1. Oversteek Schapenkamp; bij Groest

2. Hoek Schapenkamp Groest bij trapje, kant Schapenkamp

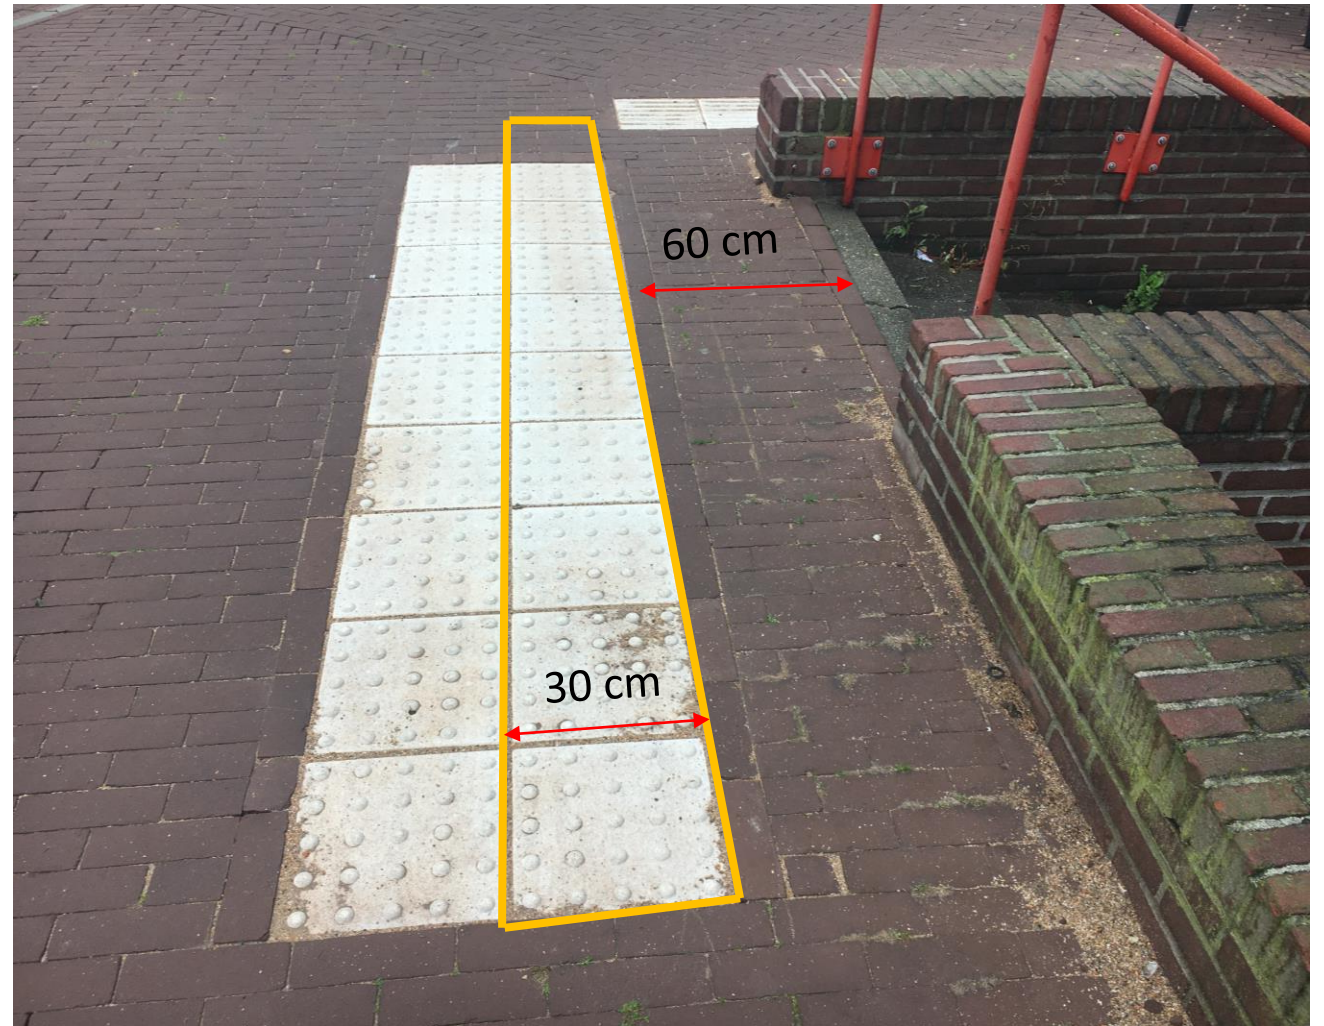
Hier ligt een waarschuwingsmarkering!

Dat zou een geleidelijn moeten zijn met ernaast 60cm vrije ruimte tot het akelige trapje.

De geleidelijn hoeft heen 60 cm breed te zijn, 30 is ook goed.

Is het misschien toch nodig het trapje wel aan te geven met een waarschuwing naar rechts? We hebben daar uitgebreid over gediscussieerd, maar ik weet het niet meer. Volgens de richtlijnen niet.

Breedte van de lijn halveren,

Waarschuwingsmarkering vervangen door geleidetegels

Geleidelijn verlengen ivm opschuiven geleidelijn van maatregel 3

3a. Hoek Schapenkamp Groest bij bankje, kant Groest

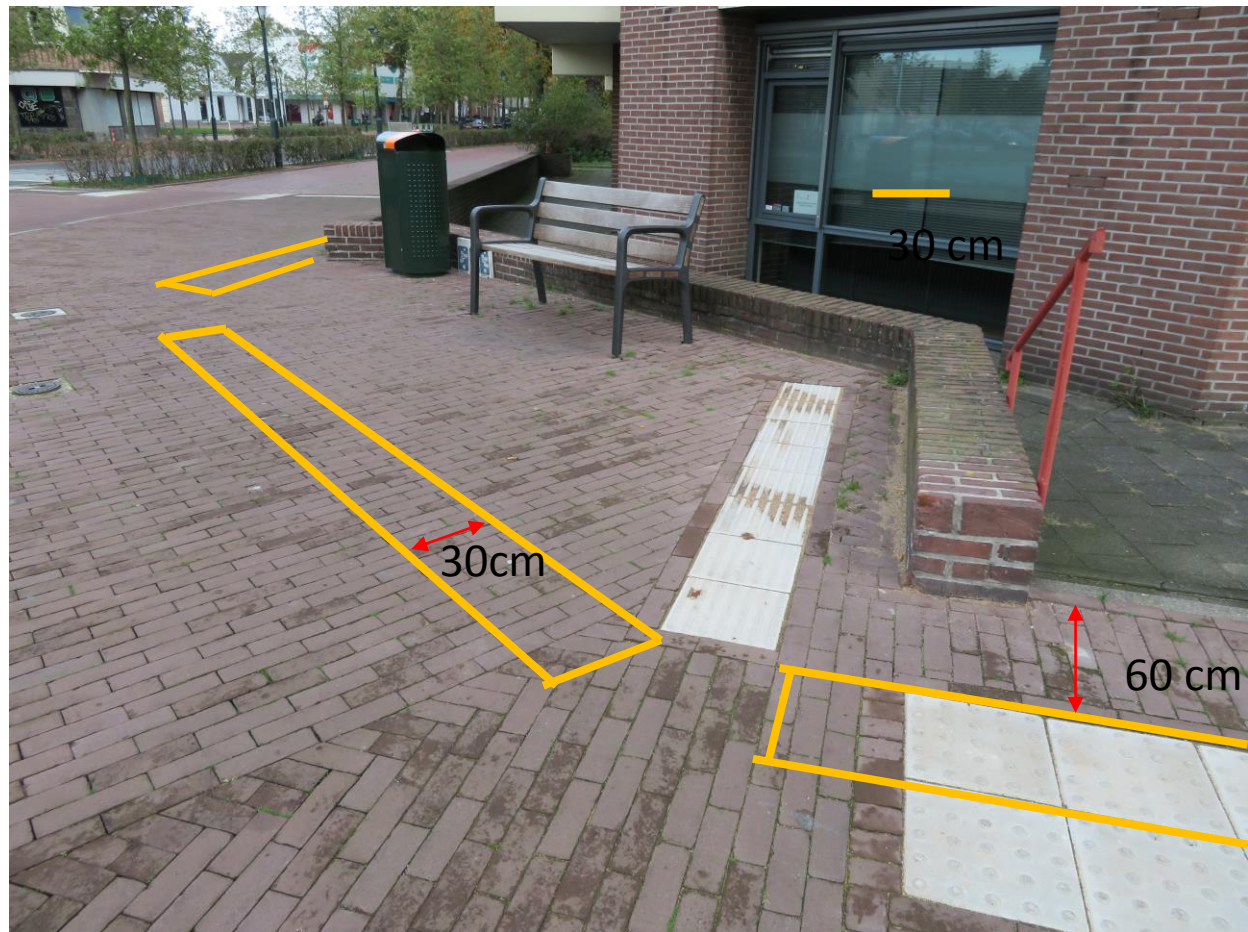
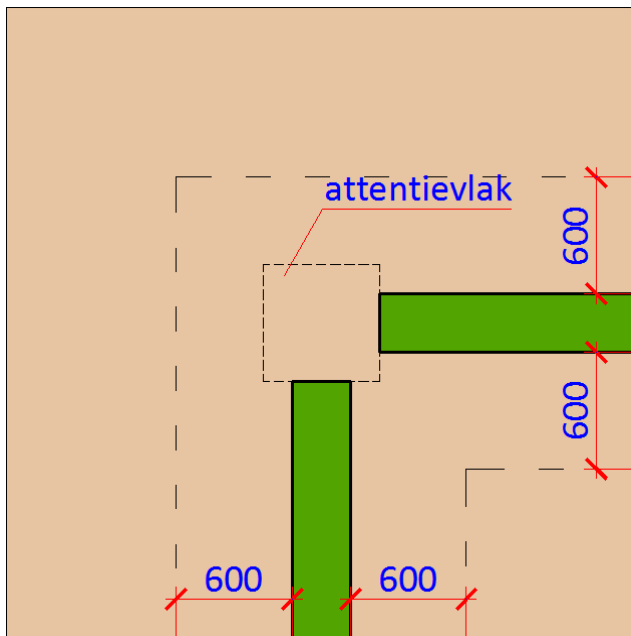
Dit ziet er dus netjes uit, maar helaas: het hadden 2 geleidelijnen moeten zijn met vrije ruimte aan kant muurtje van 60 cm en een attentievlak van 60 x 60 cm

Ivm aanwezige bank en nieuwe geleidelijn aanbrengen voor de bank langs, evenwijdig aan muurtje.

3b. Hoek Schapenkamp Groest bij bankje, kant Groest

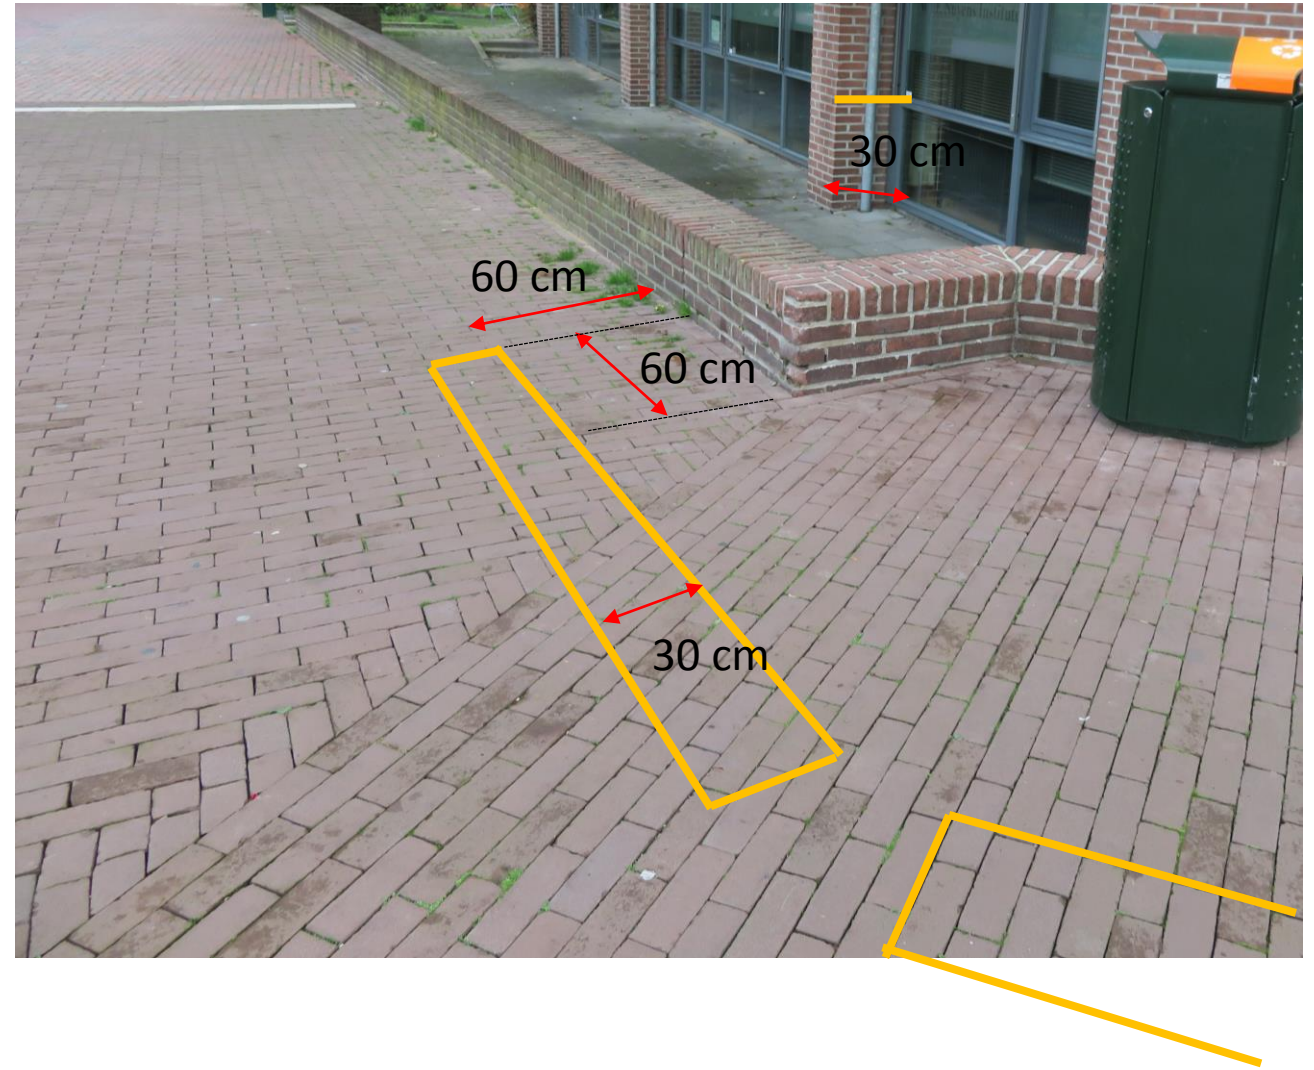
Dit ziet er dus netjes uit, maar helaas: het hadden 2 geleidelijnen moeten zijn met vrije ruimte aan kant muurtje van 60 cm en een attentievlak van 60 x 60 cm

Extra geleidelijn om te geleiden naar gidslijn (muurtje)

6. Voorbij inrit tussen Chinese restaurant en ?

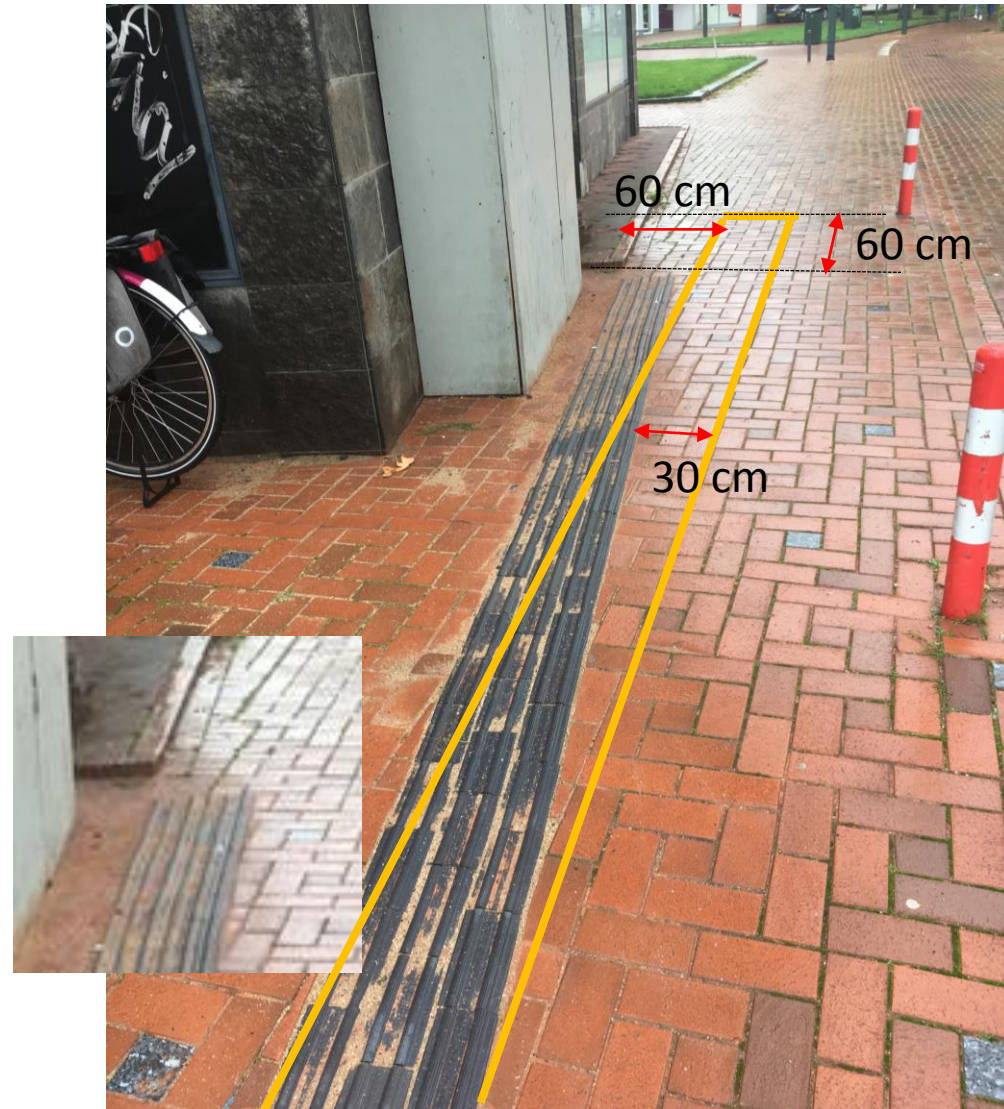
Hiervoor geldt ook weer; jammer van de 60 cm naast de geleidelijn.

Nu komt hij heel ongelukkig uit bij dat stoeprandje..

Door de knik net ergens anders te leggen , was de lijn misschien mooi 60 cm naast het stoeprandje uitgekomen?

Geleidelijn anders richten

Overlap met stoepje 60 cm en afstand tot stoepje 60 cm

7a. Oversteek Veerstraat tussen de twee groenvakken.

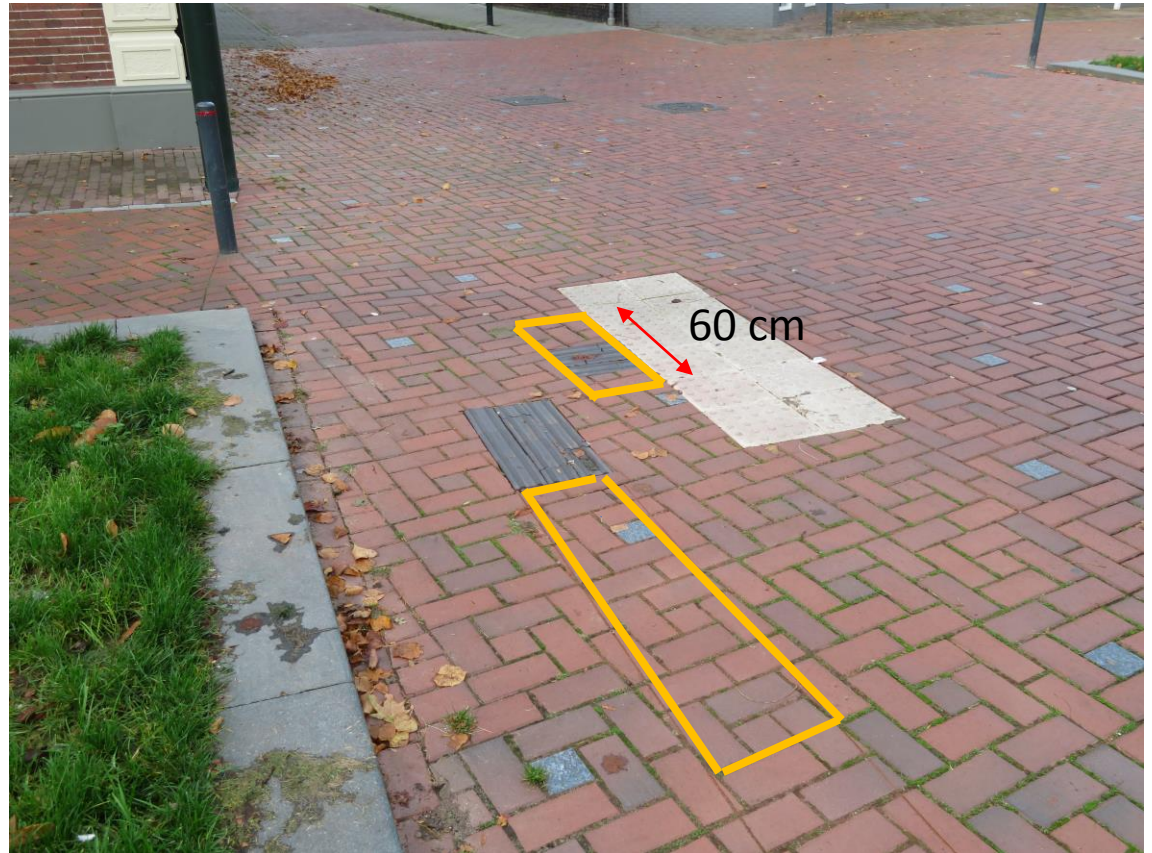
Hier is een boeiend patroon van te korte geleidelijnen
(ze kunnen daardoor gemist worden).

Ze liggen wel 60 cm van de rand van het groenperceel.

Lijkt mij beter om een geleidelijn langs het groenvak te
beginnen, met een keuzevlak om de bocht aan te geven
en dan weer een stukje langs het randje van het
groenvlak en dan de bocht naar de
waarschuwingsmarkering voor de oversteek.

Geleidelijn verlengen tot 1,8 meter

Geleidelijn (1,8 m) toevoegen

Paaltje verplaatsen

7c. Om het groenperceel bij Schering heen en de oversteek Veerstraat.

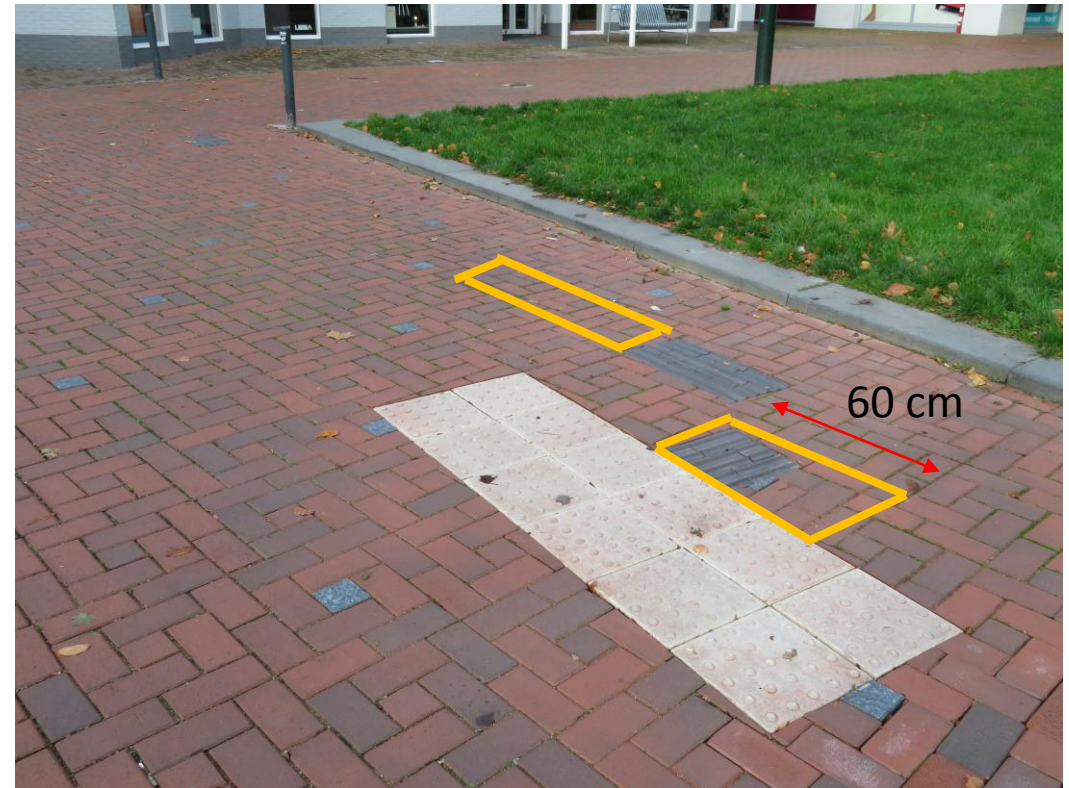
De oversteek is goed gedaan, maar dan wel weer een kort geleidelijntje om de route langs andere groenvak aan overkant te vervolgen.

Te weinig ruimte om de geleidelijn te verlengen, waardoor ze slecht voelbaar zijn

Voorstel is om de breedte van de geleidelijn naar waarschuwingsmarkering te verdubbelen

Bestaande geleidelijn verlengen tot 1,8 m

8. Na de oversteek van de Veerstraat langs het groenvak de bocht om.

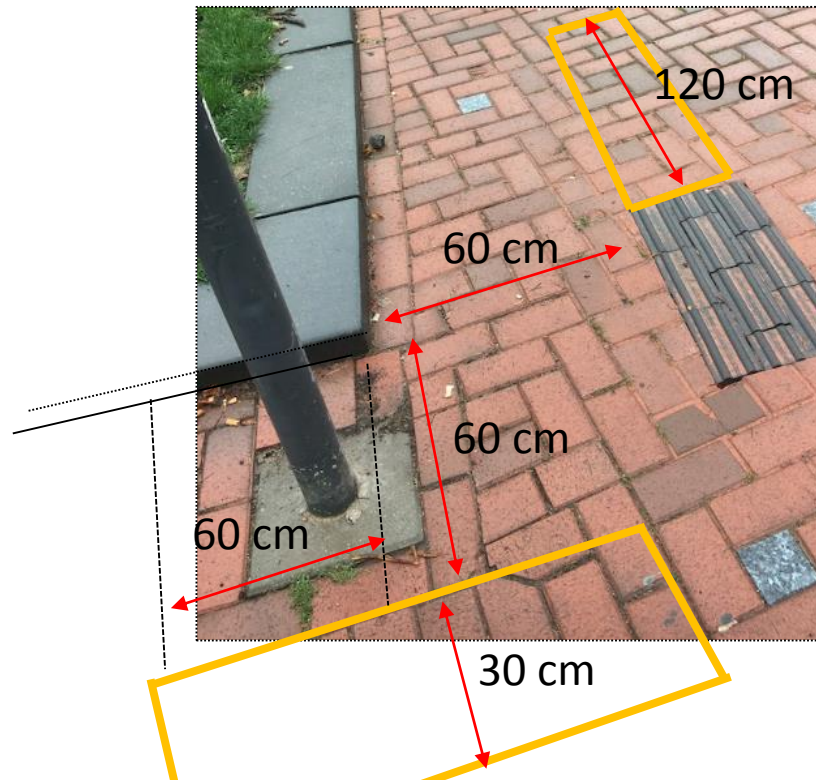
Voor het ronden van de hoek met paaltje (!)

Als de geleidelijn iets langer is, is risico op botsen met paaltje verdwenen.

Na het ronden van de hoek: duidelijk te zien: paaltje staat daar nu niet lekker.

En: geen geleidelijn die overlapt met gidslijn = rand groenvak

Bestaande geleidelijn verlengen

Nieuwe geleidelijn om de hoek aanbrengen

(1,8 meter lang)

Overlap met gidslijn minimaal 60 cm

Attentievlak 60 x 60 cm

Paaltje in plantsoen plaatsen

8A. Bij de lichtmast

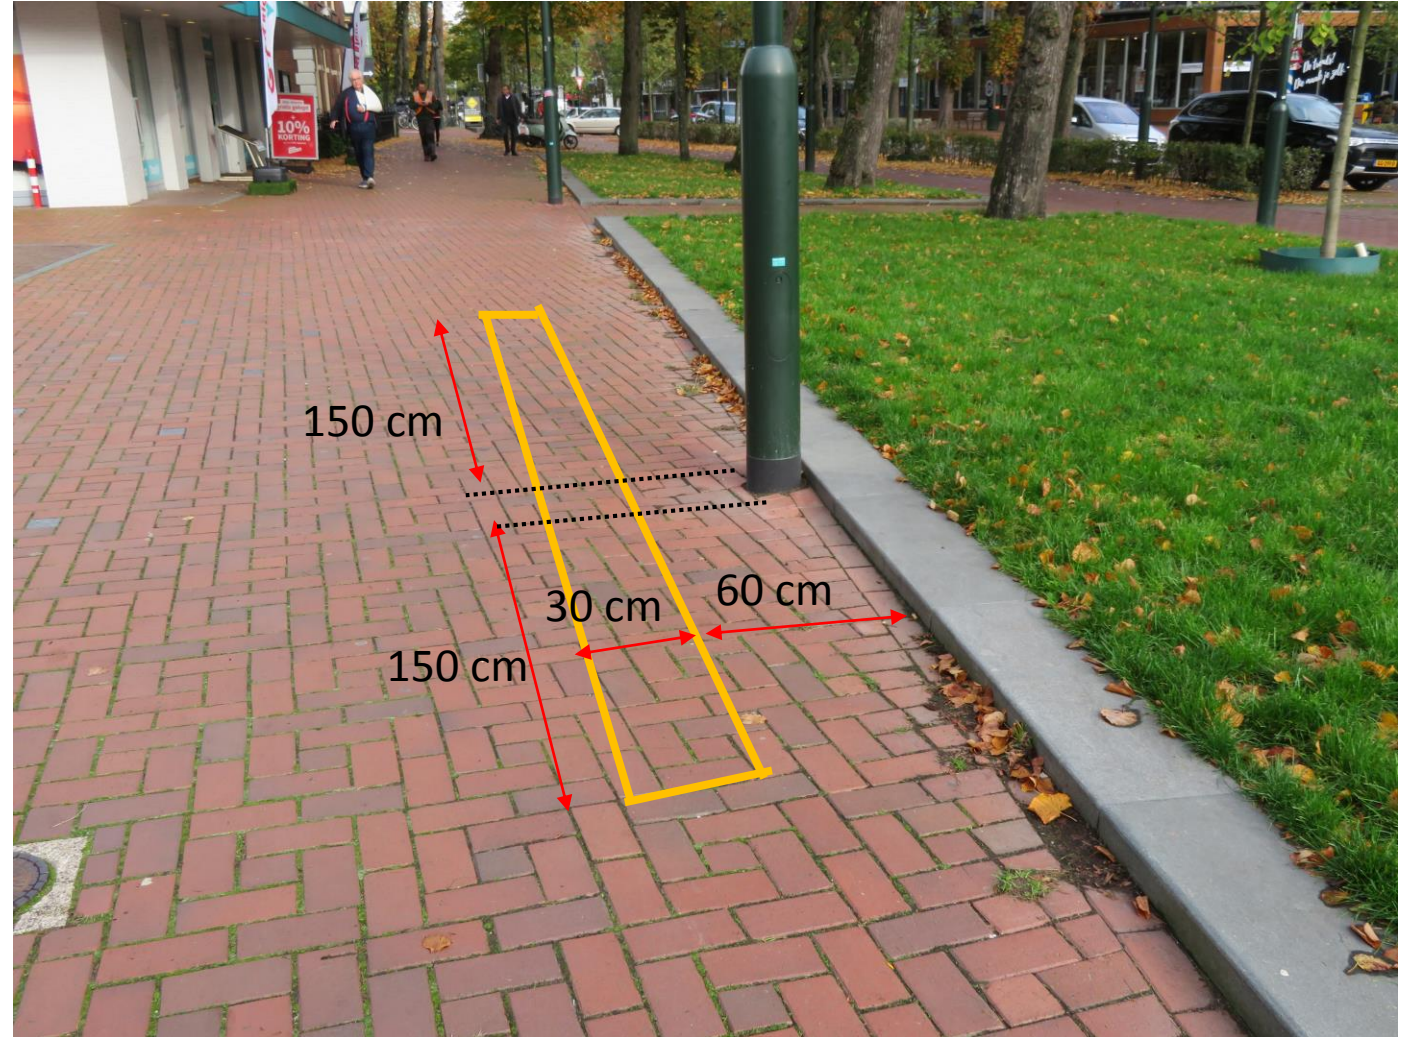
Lichtmast verstoort route langs
gidslijn

Geleidelijn, lengte van 2 x 1,50 m
aan weerszijden van de lichtmast plus
de maat van de lichtmast (20 cm)
toevoegen.

8b. Bij de doorsteek naar Hanneke Huisman

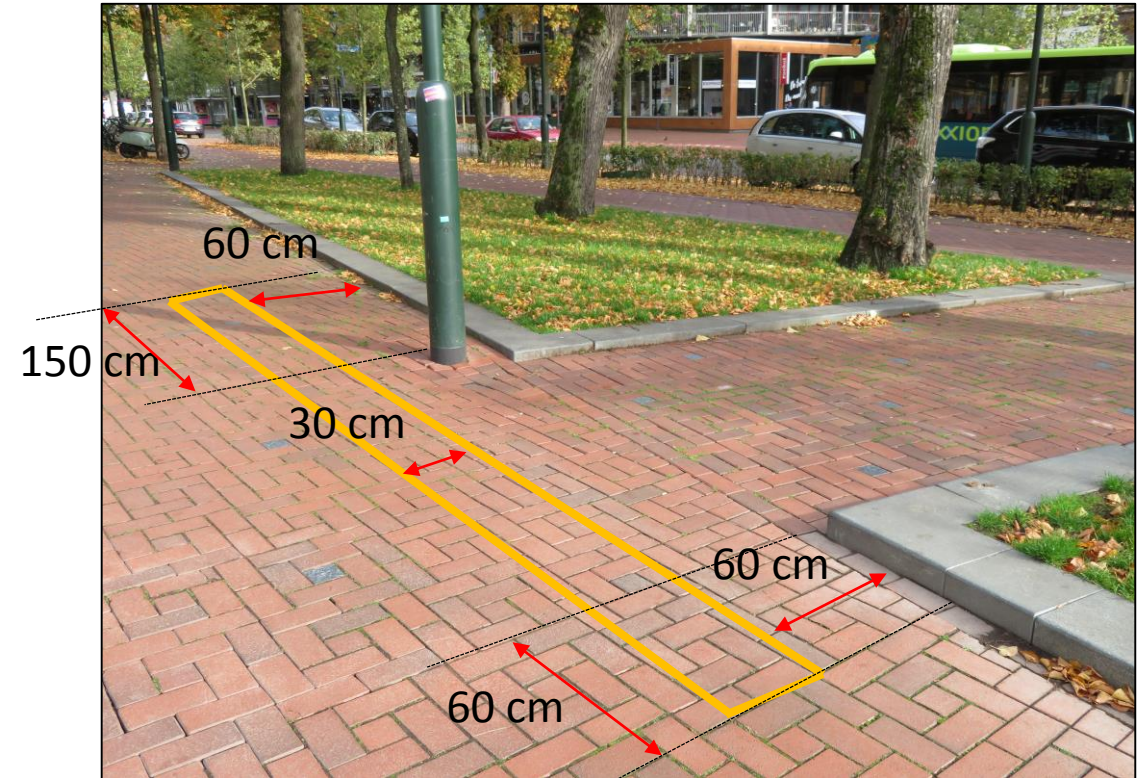
Te grote afstand tussen de gidslijnen

Geleidelijk toevoegen, die ook langs de lichtmast gaat

Te beginnen 1,5 meter voor lichtmast

60 cm uit de gidslijn
